# RUE

## **VARIANTE N. 7/2016**

### **Relazione illustrativa Normativa e cartografia (stralci)**

#### **Elab. 1**

# STRALCIO TAV 1 - Scala 1/2000 - RUE VIGENTE

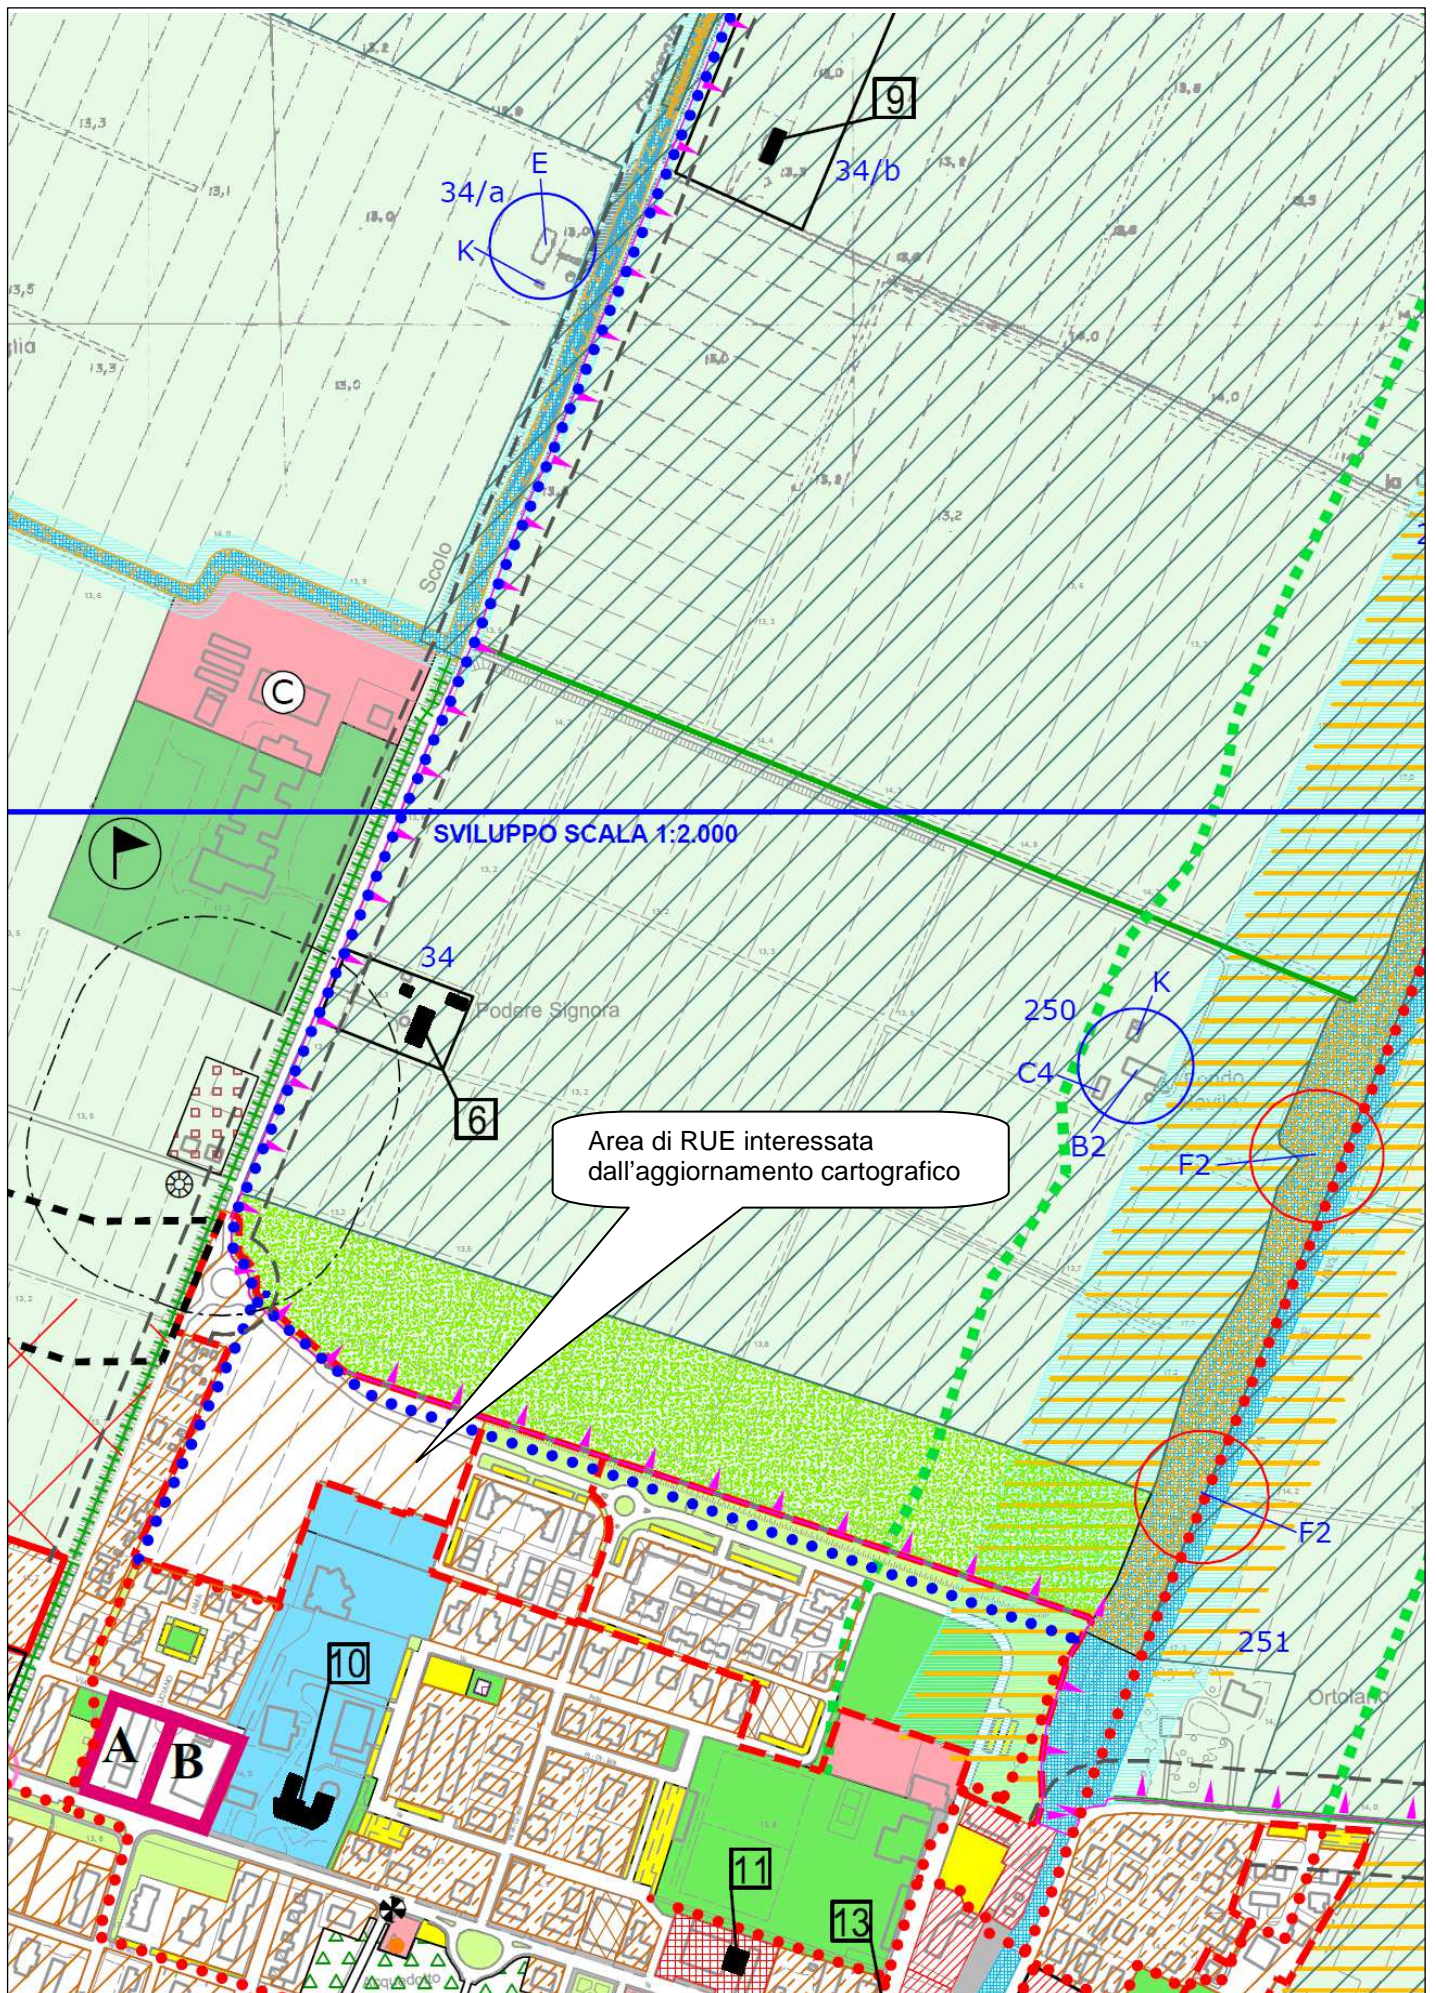
Vengono aggiornati gli elaborati cartografici Tav. 1 – *(Disciplina del territorio extraurbano – 1/5000)* e Tav. n. 2 *(Disciplina del territorio urbano – 1/2000)*, con previsione dell'area per il nuovo plesso scolastico *(Dotazioni di attrezzature e spazi collettivi – attrezzature per l'istruzione)* e la corrispondente diminuzione della parte residenziale.
